Техническая рекомендация AA-0747-22 (Обновление)

10 февраля 2005 года

Серверная плата Intel® SE7520BD2 – Крепления теплоотвода фиксируются не полностью

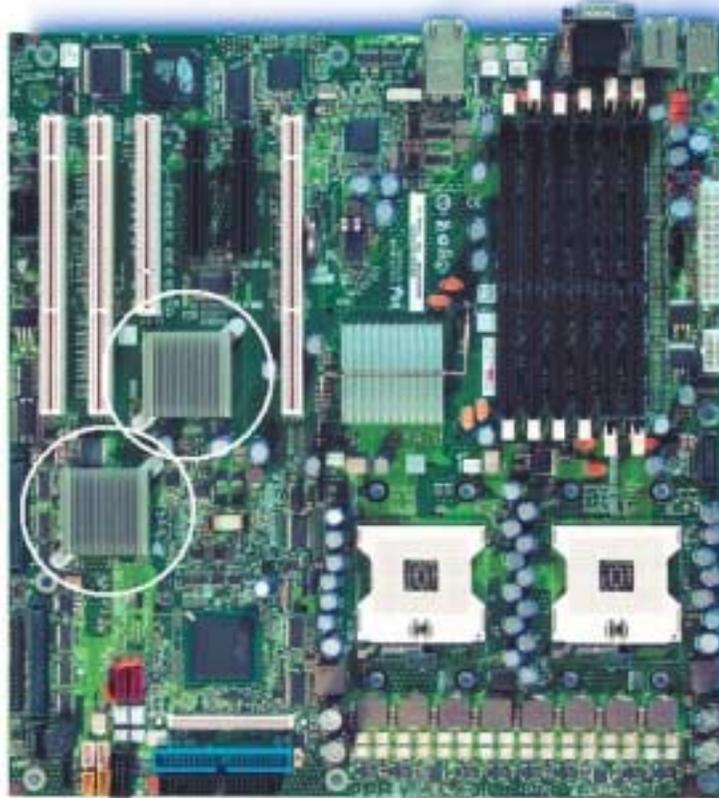
Корпорации Intel недавно стало известно о проблеме с некоторыми серверными платами SE7520BD2, где крепления теплоотвода отошли, в связи с чем теплоотвод сдвинулся с места.

Как показано на следующей фотографии, на серверной плате Intel® SE7520BD2 имеется два встроенных теплоотвода, на которых может встретиться эта проблема.

Примечание: В конфигурациях SATA серверной платы SE7520BD2 имеется только один теплоотвод. Верхний теплоотвод показан на рисунке выше.

После проведения инспекции на заводе корпорацией Intel было выяснено, что при установке стержней для крепления теплоотвода применялось недостаточное давление. Крепления вставлялись в основную плату не полностью, и иногда выходили из гнезд при транспортировке в связи с чрезмерной ударной нагрузкой или вибрацией.

Корпорация Intel проверила всю продукцию, находившуюся на ее складах в неделю с 10 по 17 января 2005 года и исправила данный дефект во всех серверных платах, в которых он был обнаружен. Во всех новых серверных платах, произведенных после 18 января 2005 года, теплоотводы устанавливались с использованием новой процедуры, включая визуальную проверку в конце сборки. Платы, изготовленные с использованием новой процедуры, имеют серийный номер, начинающийся с

Корпорация Intel рекомендует своим клиентам, имеющим собственные запасы серверных плат, произвести визуальную проверку всех указанных серверных плат на предмет надлежащего закрепления теплоотводов, и вручную убедиться в нормальном закреплении теплоотводов. Основываясь на результатах визуальной проверки, корпорация Intel рекомендует:

- 1) Если теплоотвод будет полностью удален с системной платы, корпорация Intel рекомендует вернуть системную плату, используя стандартную процедуру возврата. В этих платах возможно повреждение других компонентов из-за контакта с теплоотводом во время транспортировки.

- 2) Если отдельное крепление теплоотвода отошло, и теплоотвод съехал с нормального положения, то корпорация Intel рекомендует произвести визуальную проверку компонентов вокруг данного теплоотвода на предмет повреждений. Если повреждения не будут обнаружены, теплоотвод можно будет вернуть в нормальное положение и установить на место разболтавшееся крепление, нажав на него так, чтобы защелки раскрылись под днищем системной платы. В случае обнаружения повреждения компонентов рекомендуется вернуть серверную плату, используя стандартную процедуру.

- 3) В случае, если крепление теплоотвода отойдет, однако теплоотвод будет находиться в нормальном положении, корпорация Intel рекомендует нажать на крепление достаточно сильно, чтобы его защелки разошлись под днищем серверной платы.
